**Da:** mario.digiovanna [mario.digiovanna@ingpec.eu] **E.prot DVA-2013-0016206 del 10/07/2013**  
**Inviato:** sabato 6 luglio 2013 19.42  
**A:** DGSalvanguardia.Ambientale@PEC.minambiente.it;  
ene.rme.dg@pec.sviluppoeconomico.gov.it; mbac-dg-pbaac@mailcert.beniculturali.it  
**Oggetto:** OSSERVAZIONI ALLA VIA PERMESSO DI RICERCA d28 GR AG  
**Allegati:** Osservazioni VIA d28 GR AG Comitato Stoppa La Piattaforma.pdf

**OGGETTO: Osservazioni sulla valutazione di impatto ambientale della Istanza di permesso di ricerca di idrocarburi in mare "d28 G.R.-AG" ed attività di acquisizione sismica 3D - Canale di Sicilia - Zona "G"**

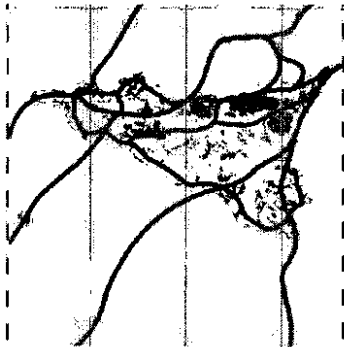
Anche questo punto del Capitolo sul "Quadro di riferimento ambientale" presenta contraddizioni palesi, frutto di analisi superficiali se non errate. Stupisce in particolare la lapidaria affermazione (a pag. 77) secondo cui "nell'area oggetto del presente Studio, non sono tuttavia segnalate rotte migratorie". Tale affermazione è ovviamente incompatibile con

quanto affermato poco più avanti (stessa pagina) relativamente alla Riserva Naturale Regionale Biviere di Gela di cui si dice "...la Riserva vanta il più alto numero uccelli acquatici nidificanti della Sicilia oltre ad essere il primo punto d'approdo dopo la traversata migratoria dall'Africa". Quale altra rotta potrebbero seguire uccelli provenienti dall'Africa e che approdano in Sicilia presso Gela, se non una che è ovviamente prossima all'area interessata dall'istanza? Il problema, ancora una volta, è nella

documentazione utilizzata a supporto della presunta esclusione di rotte migratorie nell'area del SIA: si tratta di una cartina estremamente semplificata utilizzata a fini presumibilmente didattici dal Parco del Conero. Quella cartina (forse anche datata) presenta infatti una sola rotta migratoria (da Capo Bonn a Trapani) ma in realtà ci sono almeno quattro rotte "principali" di cui una pericolosamente vicina alla zona interessata dal SIA, che sono ben riferite nel Piano Faunistico e Venatorio della Regione Siciliana<sup>1</sup>, da cui è tratta la figura a fianco (pagina precedente).
